Č. j./Sp. zn./Typ
MD-16113/2022-910/6
MD/16113/2022/910

Věc: Návrh územního plánu hlavního města Prahy (Metropolitního plánu)

STANOVISKO

Příloha č. 2 – Zákres lokality Trnkov

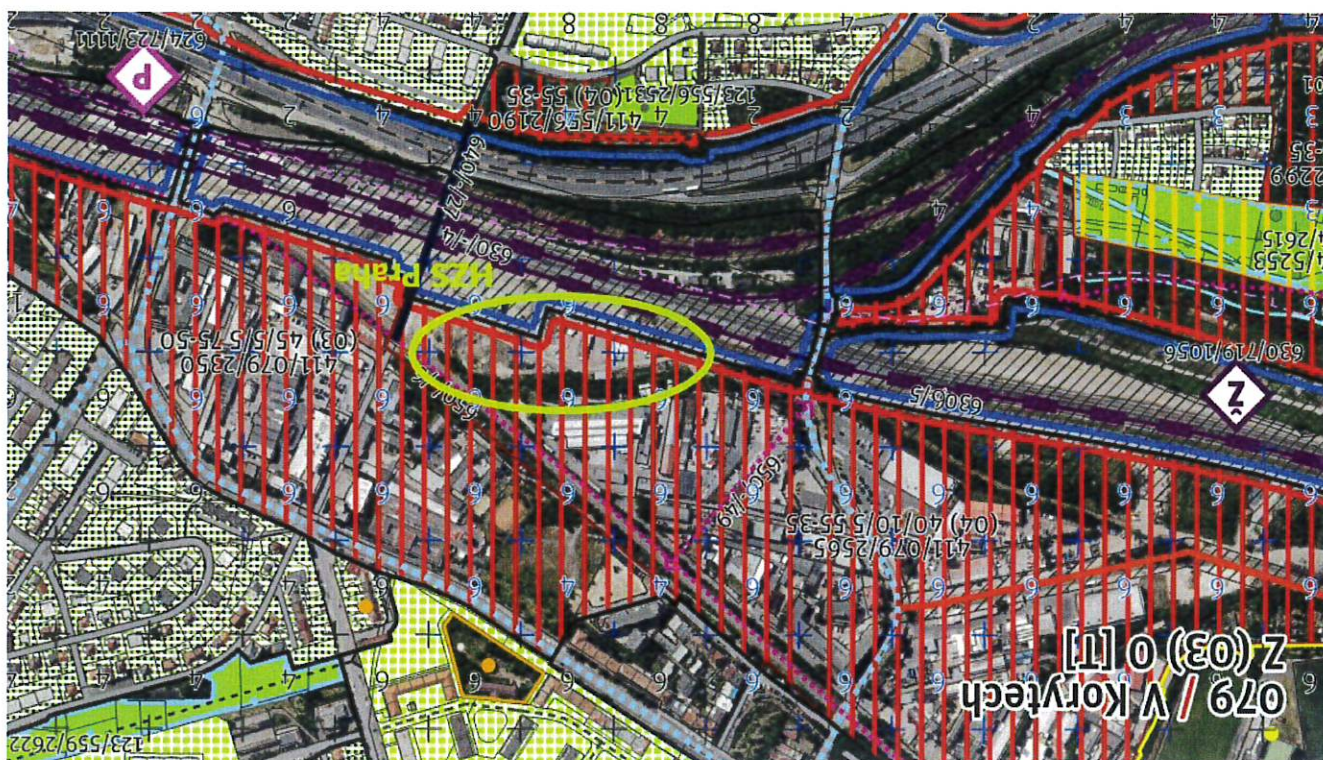
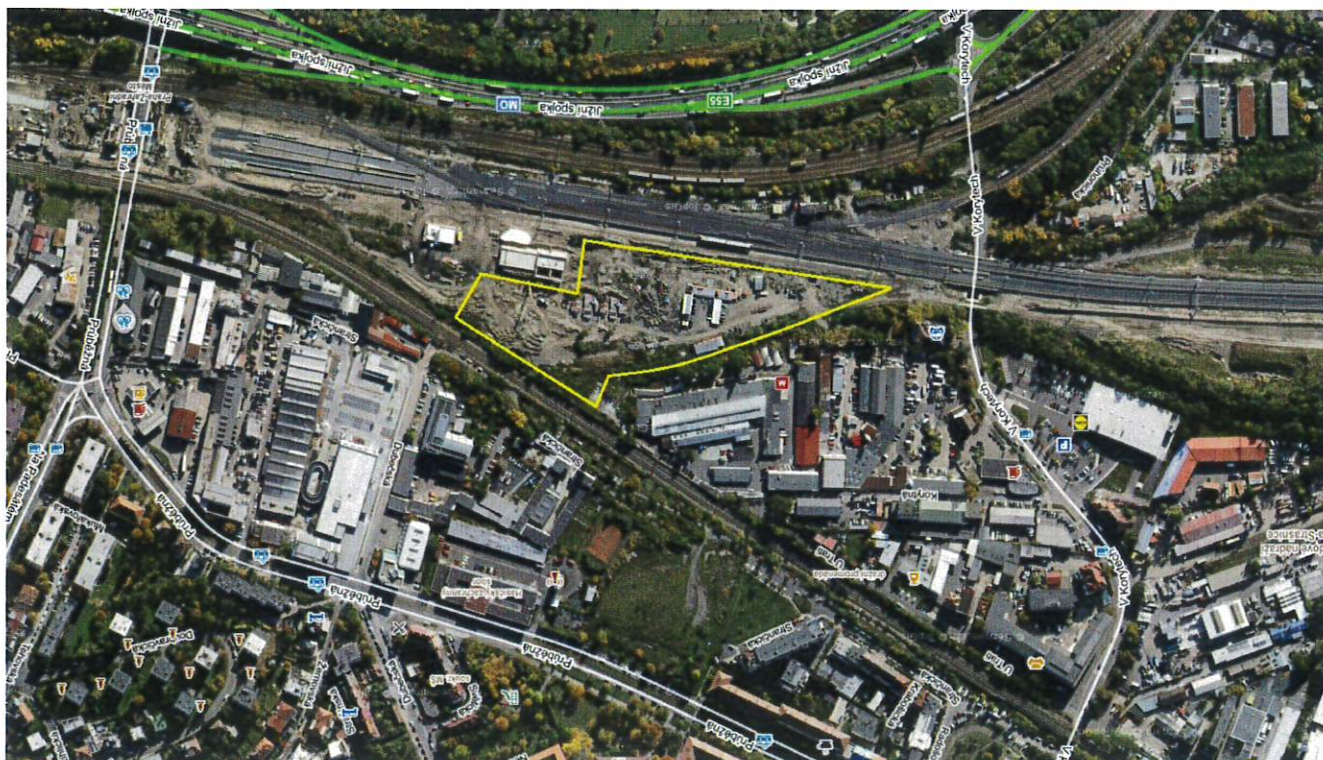
2) Požadujeme rozšíření ploch pro umístění stavby „Odstavné plochy Trnkov“, a to v souladu s přílohou č. 2.

S ohledem na výše uvedené požadujeme ve výroku zajistit rozšíření ploch pro umístění této důležité stavby železniční infrastruktury a to dle přílohy č. 2.

Příloha č. 3 – Zákres lokality Strašnice

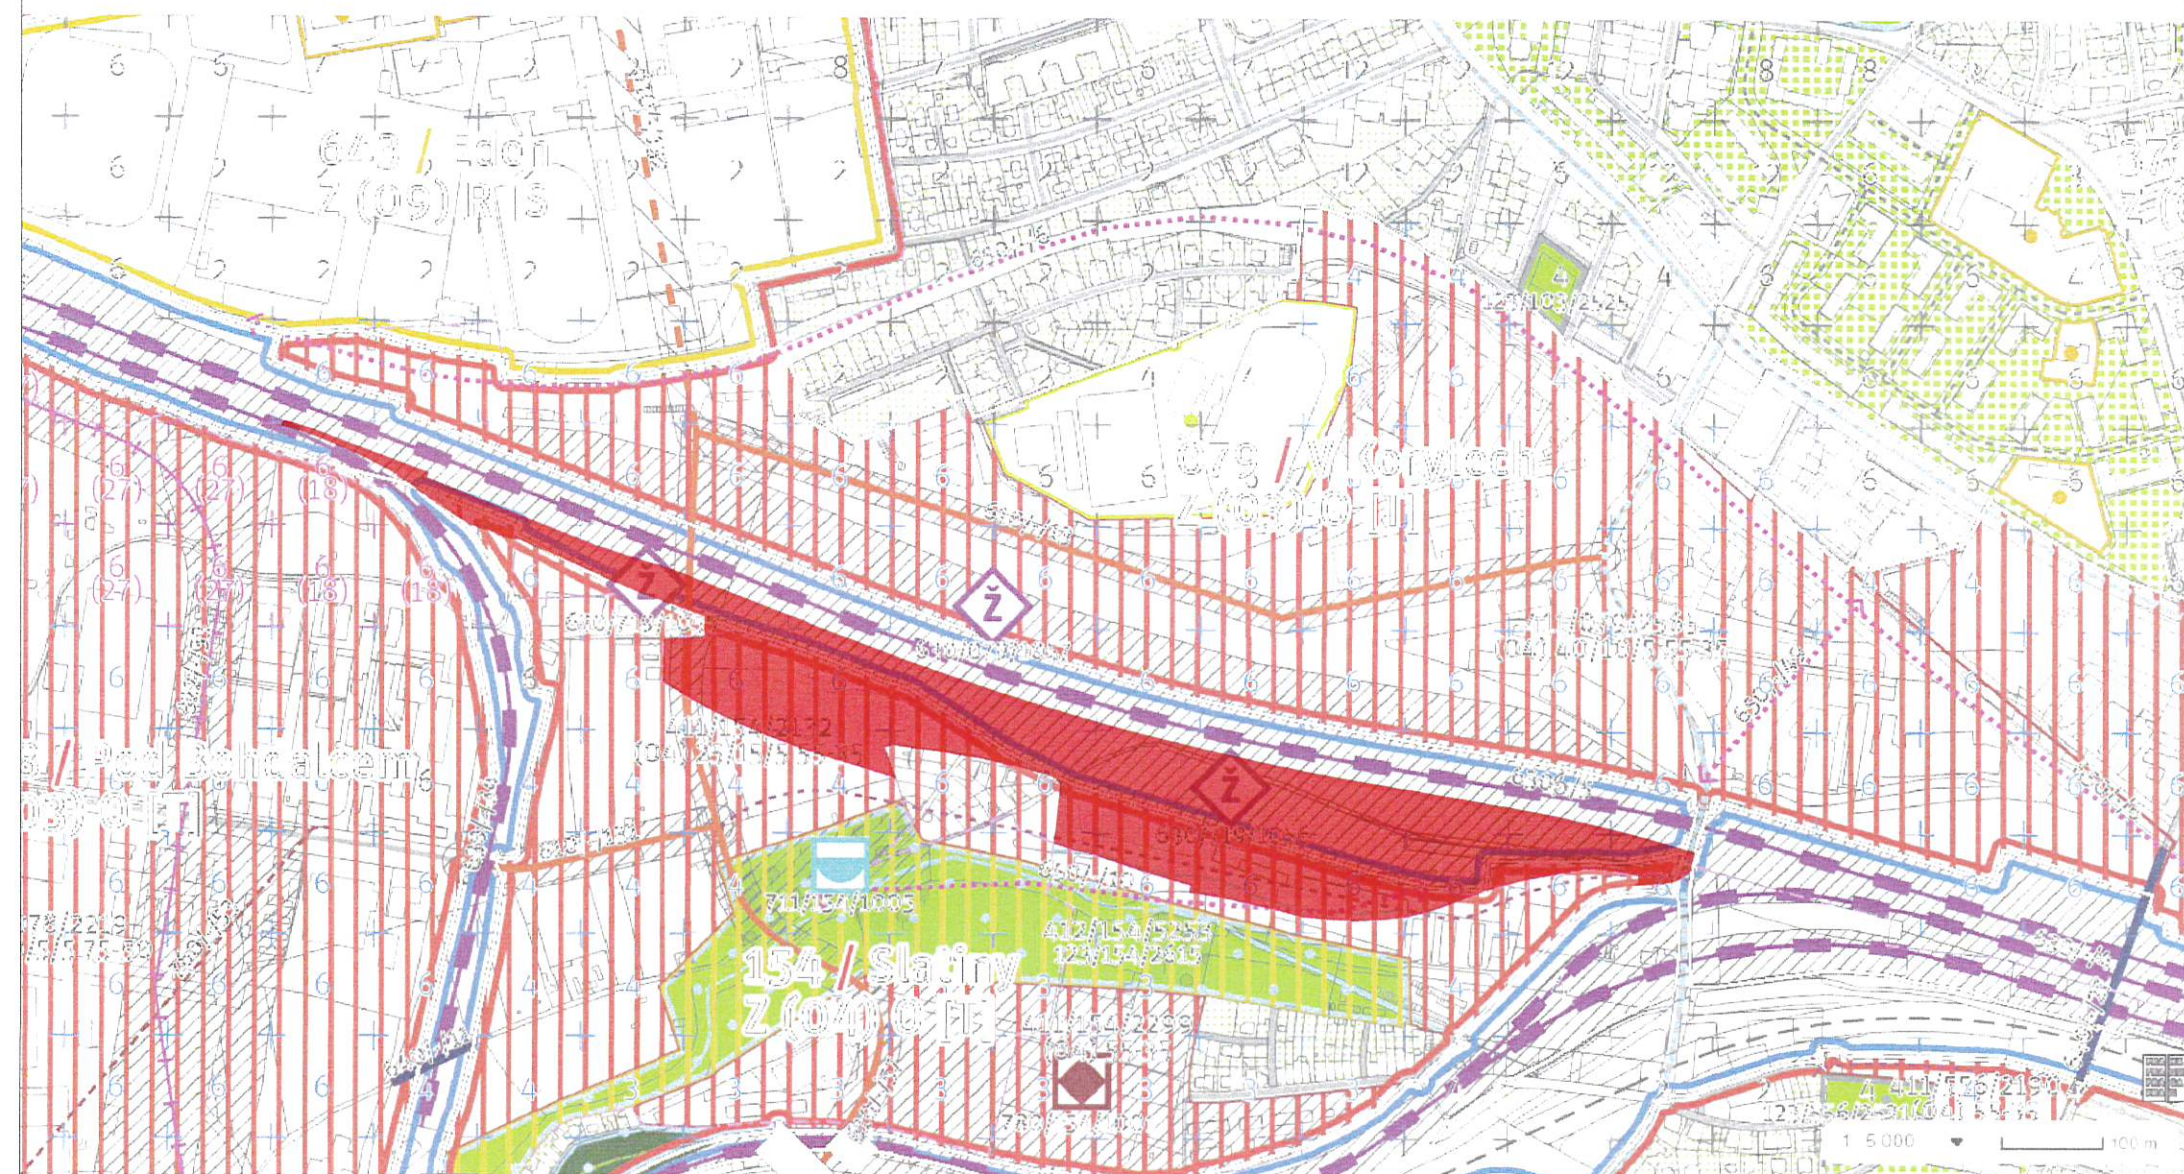
3) Požadujeme rozšíření ploch pro umístění stavby železniční infrastruktury, týká se záměru „Odstavné plochy Strašnic“. V příloze č. 3 zasíláme zákresy s návrhem rozšíření.

S ohledem na výše uvedené požadujeme rozšíření ploch pro umístění této důležité stavby železniční infrastruktury. V příloze č. 3 vám zasíláme zákresy s rozšířením.

Lokalita a) Hlubočepy

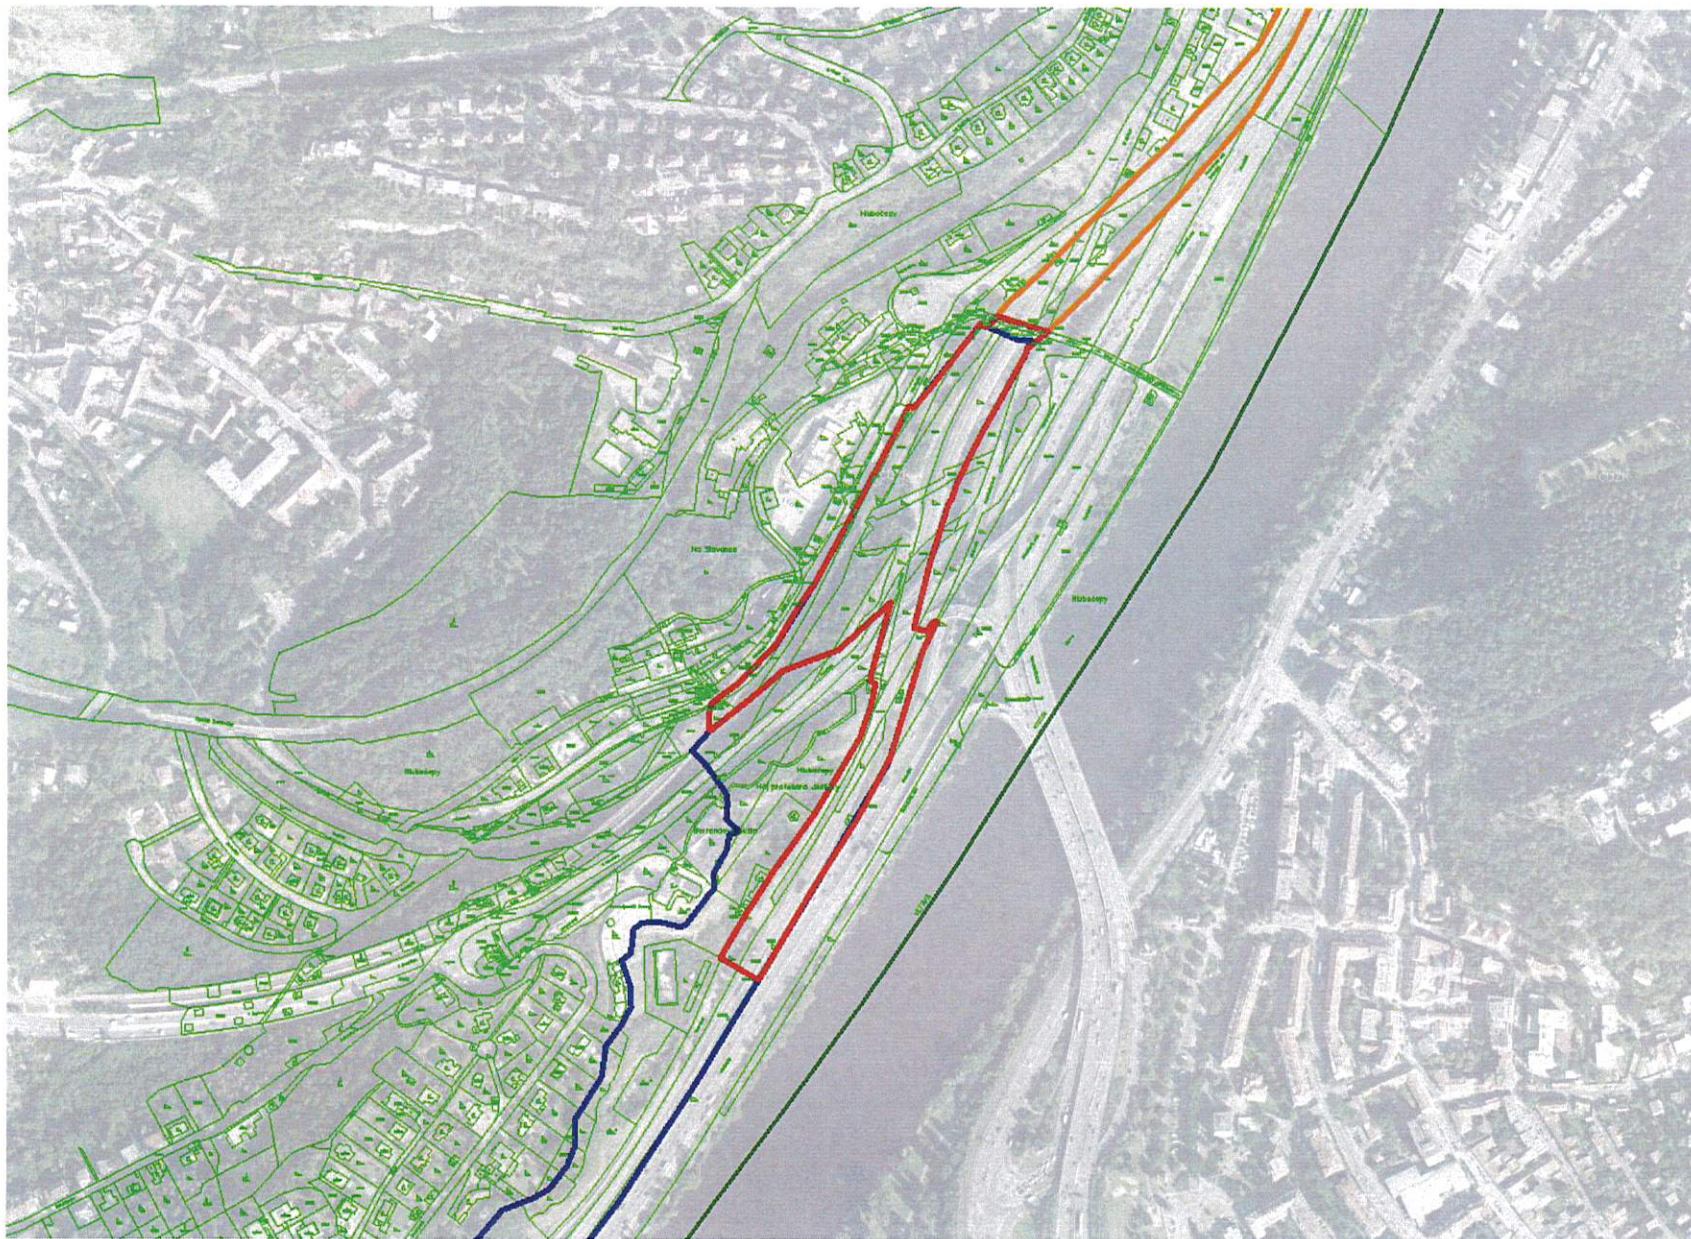
4) V oblasti Hlubočep požadujeme rozšířit vymezený koridor pro novostavbu trati Praha – Beroun (630/-/102 Západní vstup Rychlého spojení — návrh) dle zákresu v příloze č. 4. Současně žádáme o zahrnutí celé zakreslené části koridoru do zastavitelné lokality (715/Trať Beroun I.).

V oblasti Hlubočep žádáme o rozšíření vymezeného koridoru pro novostavbu trati Praha – Beroun (630/-/102 Západní vstup Rychlého spojení — návrh) dle zákresu v příloze – doplnění koridoru o prostor v sevření tratí na Beroun a na Rudnou a ulicí K Barrandovu (tato plocha je zahrnuta do VPS pro železniční infrastrukturu již v platném ÚP). Současně žádáme o zahrnutí celé zakreslené části koridoru do zastavitelné lokality (715/Trat' Beroun I.). V dané lokalitě je připravována portálová část tunelu.

Lokalita b) Malá Chuchle

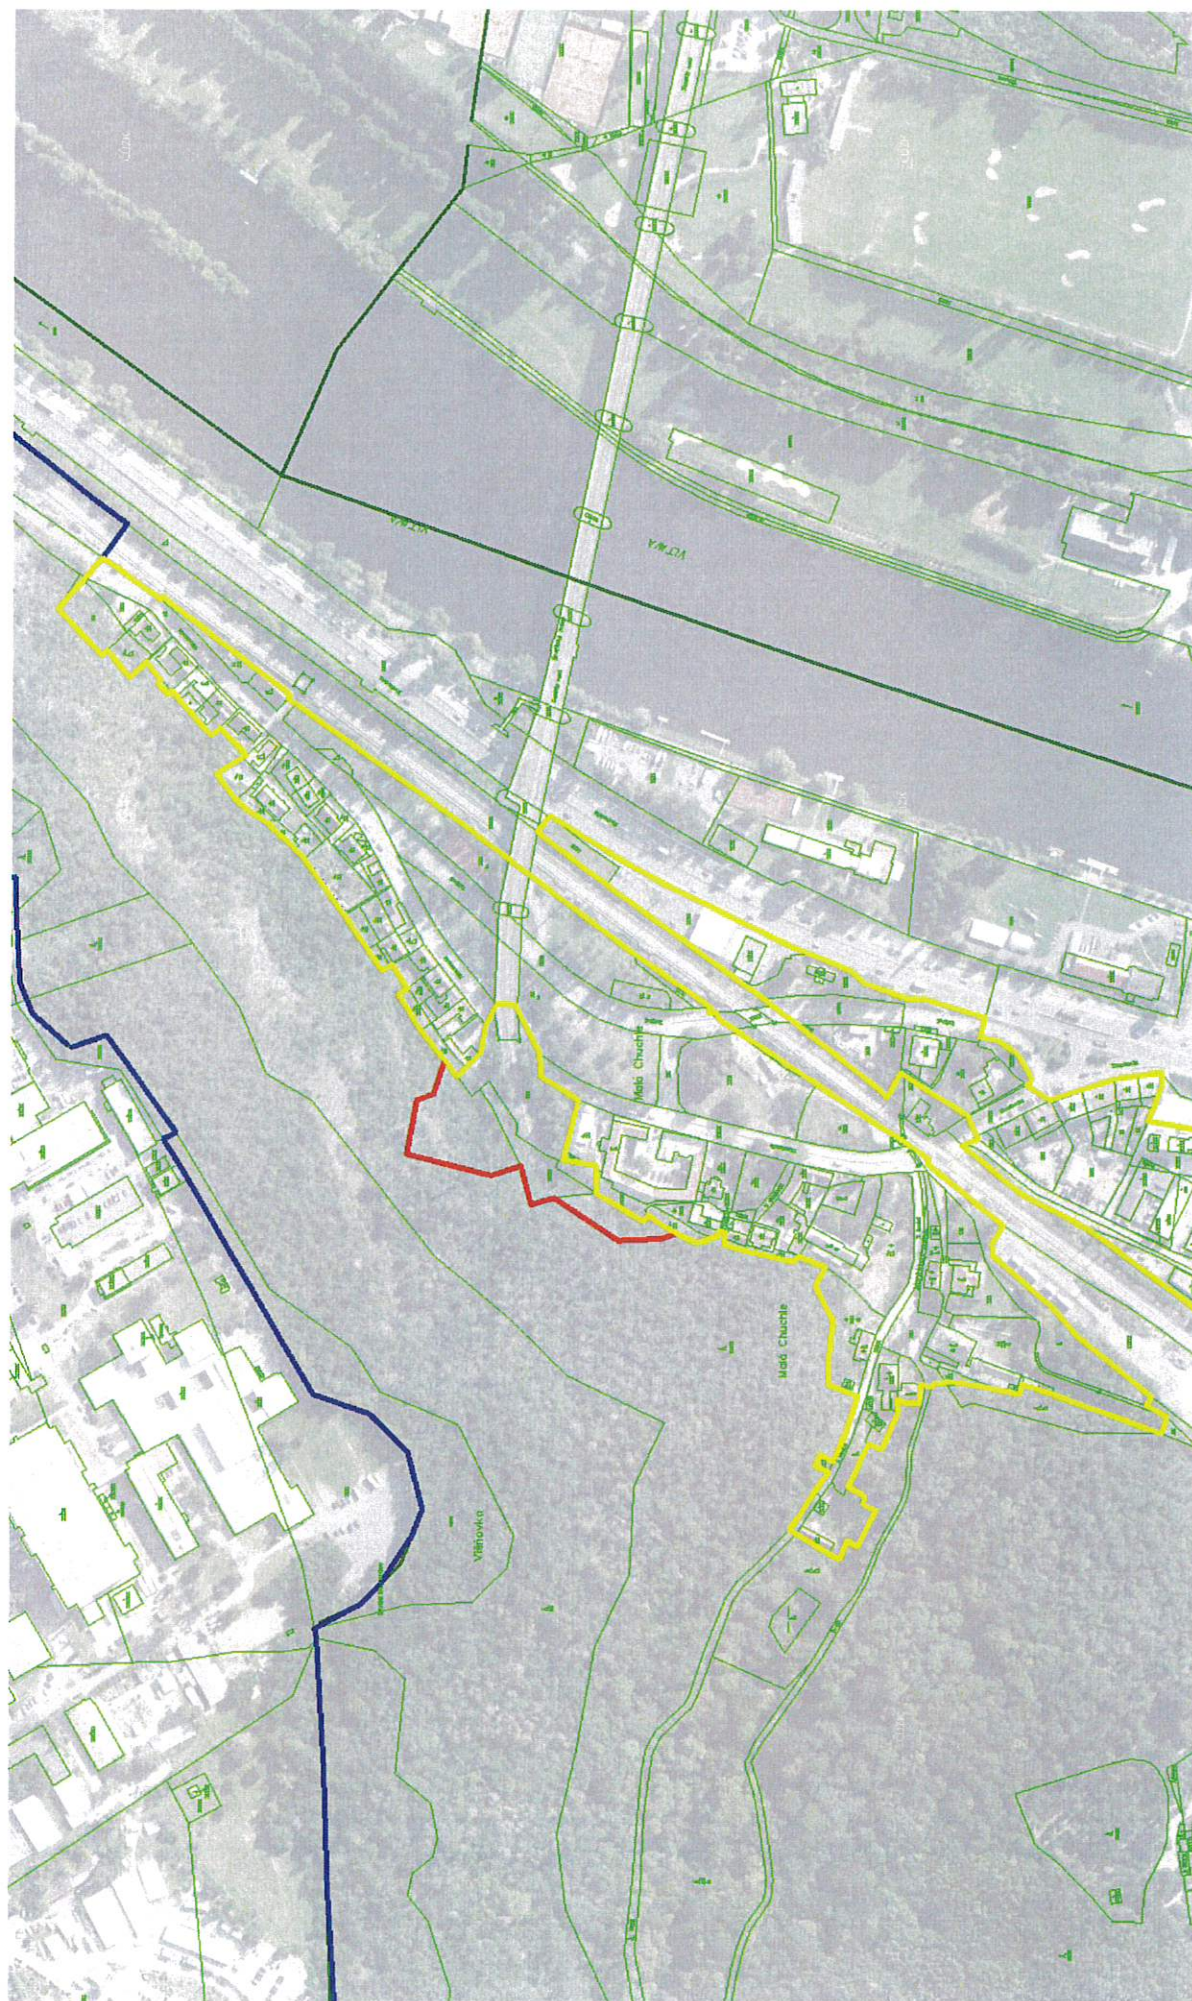
5) V oblasti Malá Chuchle požadujeme rozšířit vymezený koridor pro novostavbu trati Praha – Beroun (630/-/102 Západní vstup Rychlého spojení — návrh) dle zákresu v příloze č. 5.

Ad5) V oblasti Malá Chuchle žádáme o rozšíření vymezeného koridoru pro novostavbu trati Praha – Beroun (630/-/102 Západní vstup Rychlého spojení — návrh) dle zákresu v příloze – drobné rozšíření koridoru pro prostor portálu tunelu na západní straně Branického mostu. Současně žádáme o zahrnutí celé zakreslené části koridoru do zastavitelné lokality (253/Malá Chuchle). V dané lokalitě je připravována také portálová část tunelu. Rozšíření zasíláme v příloze č. 5
